Aktuális Termékinformáció

WVA 29244

WVA 29246

MB-Actros Typ MP4

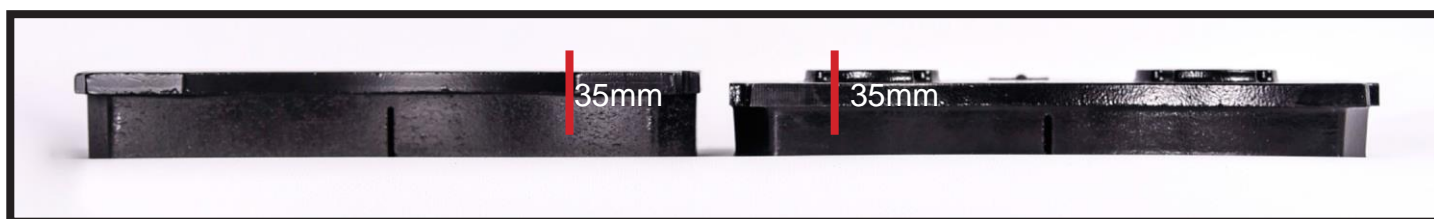
Miután az Actros MP 4-hez való tárcsafékbetétek kivitelezését illetően szükségessé váltak bizonyos változtatások, tájékoztatnunk kell vásárlóinkat és felhasználóinkat a következőkről: számos teszt során bebizonyosodott, hogy a hátlap lemezeken található kerek nyomóbetétek megemelt felülete helyettesíthető a surlódóbetétek vastagságának megnövelésével.

A vastagabb betéteket két fehér gyűrű jelzi - ld. 2 ábra.

A fehér gyűrűkkel jelölt betéteket a féknyereg dugattyút működtető oldalára kell helyezni. Továbbá, értesítjük Önöket, hogy a már lepróált és tesztelt leszorítórugók változatlanok maradtak.
